Обществена поръчка с предмет: „Избор на изпълнител за извършване на ремонт на читалище „Н. Й. Вапцаров – 1873“ в град Тутракан“

Във връзка с поставени от участници въпроси с настоящото писмо Ви уведомяваме за следното:

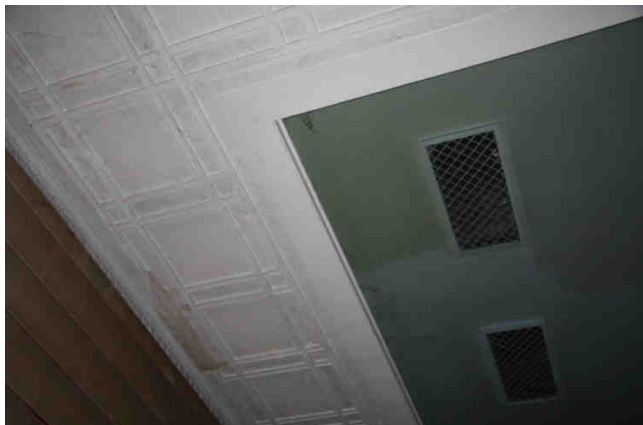
Въпрос №3: По Подобект „Вътрешни довършителни работи“, към позиция 40. „Окачен таван с гипсови щукатури“. Моля да ни изпратите детайл или описание за тази позиция.

Отговор №3: Посочената площ се отнася за всички украсени с орнаменти тавани, допринасящи за уникалния облик на вътрешните представителни пространства на сградата. Украсата е геометрична и добре пропорционирана. Нарушените орнаменти следва да бъдат ремонтирани и възстановени, а тези, които са в добро състояние – да бъдат съхранени. Нарушените площи и елементи изискват частично възстановяване, поради което съществуват достатъчно данни в съседство за да се вземат мерки, да се направят шаблони и да се възстановят липсващите фрагменти. Прилагаме снимки от различните зали, фойета и балкони.
